Autorité environnementale

Avis délibéré de l'Autorité environnementale sur le projet d'amélioration de l'alimentation électrique du Grand Besançon (25)

n°Ae: 2015-16

Figure 4 : carte du projet (source étude d'impact, à partir du fond de carte 1:25 000 de l'IGN)

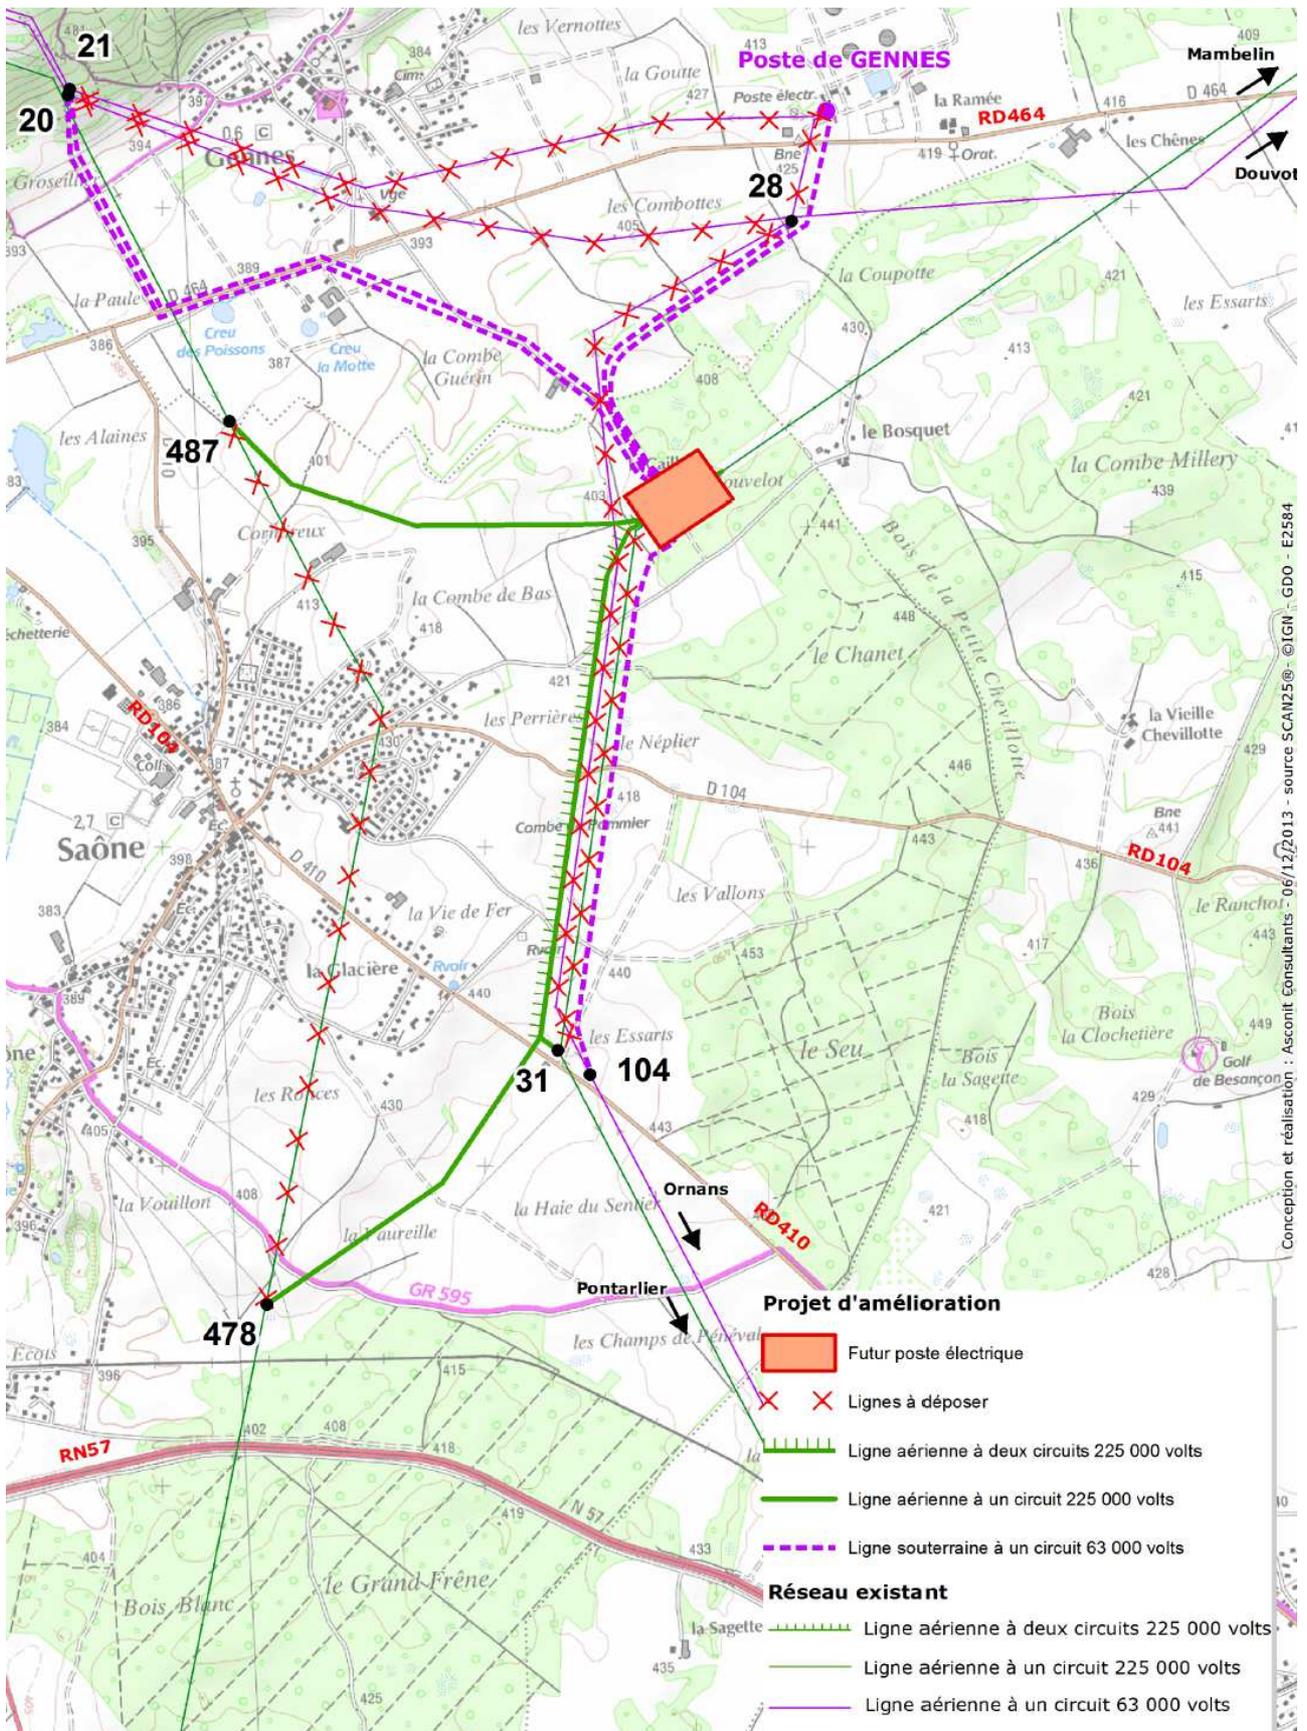
À ce stade, le dossier ne précise pas la taille, les espacements et les caractéristiques des anciens et des nouveaux pylônes. L'Ae relève néanmoins que le maître d'ouvrage a produit un outil informatique de visualisation en 3 dimensions, très appréciable.

Pour la complète information du public, l'Ae recommande au maître d'ouvrage de faire figurer dans le dossier papier des illustrations paysagères intégrant les nouvelles lignes aériennes.
